Aktualizacja produktowa

Accuride z przyjemnością informuje o aktualizacjach dotyczących prowadnic do drzwi chowanych 1316/1319.

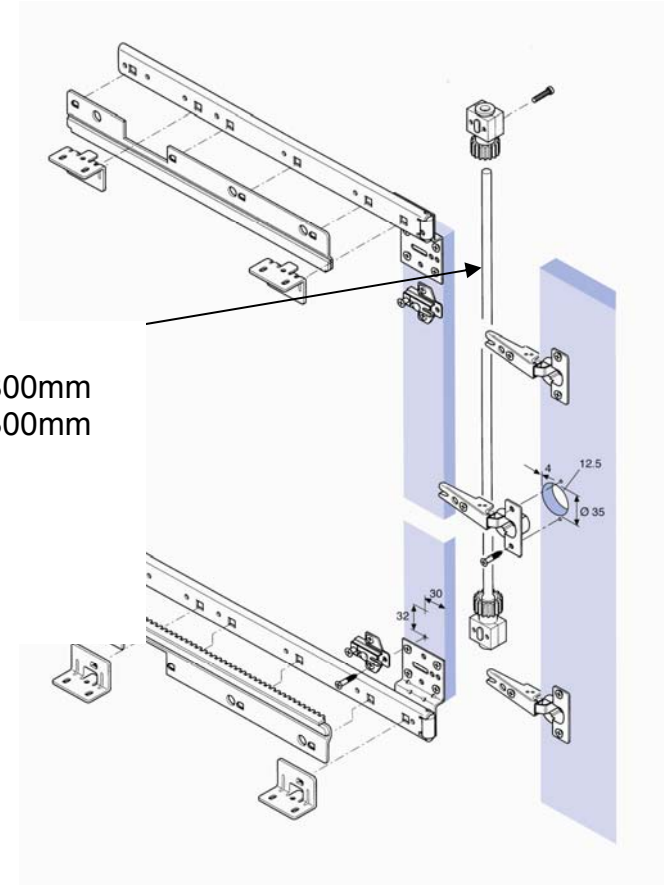
W wyniku przeprowadzonych testów i wprowadzeniu do oferty pręta połączeniowego do mechanizmu synchronizacji o długości 2500mm (zamawiany oddzielnie), prowadnice można będzie stosować so drzwi pionowych o wysokości maksymalnej 2,3m i drzwi poziomych do szerokości maksymalnej 1,2m.

Nowy pręt o numerze katalogowym DZ61050, należy zamawiać oddzielnie.

Zestaw o numerze DZ61040 jest ciągle dostępny dla drzwi do 1800mm wysokości.

Dostępne pręty połączeniowe:
DZ61040 do drzwi o wysokości do 1800mm
DZ61050 do drzwi o wysokości do 2300mm
